TRANSPORDIAMET

Meie 07.03.2024 nr 7.1-1/24/3374-2

Nigula küla Kuivati kinnistu ristumiskoha ehitamise nõuded

Joonis 1. Ristumiskoha pikikaldete kujundamine

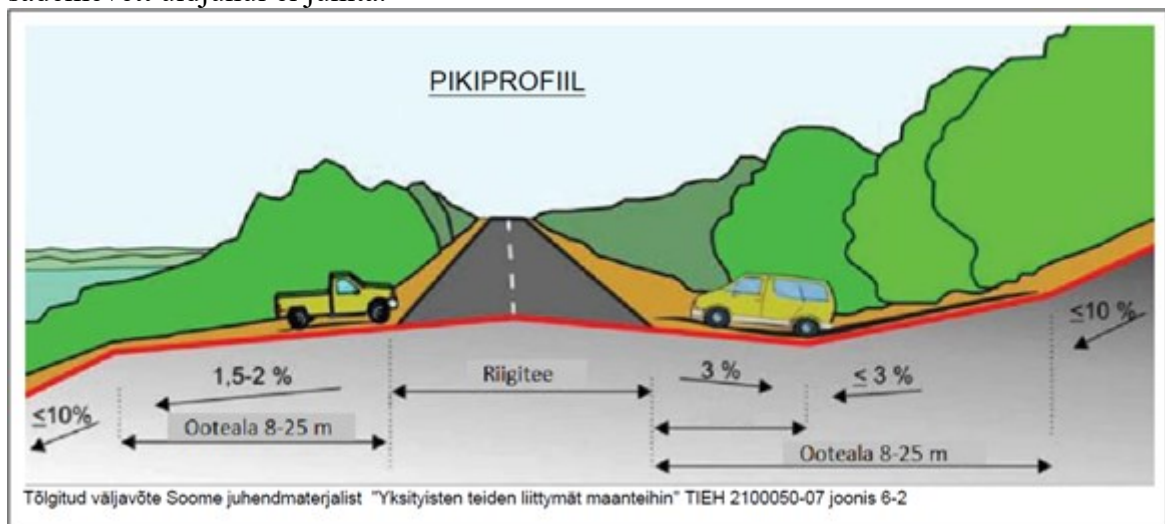
10. Ristumiskoht projekteerida riigiteega võimalikult täisnurga all. Ristumiskoha pikikalded määrata vastavalt alltoodud joonise põhimõtetele arvestusega, et riigitee alusele maale sademeveett üldjuhul ei juhita.
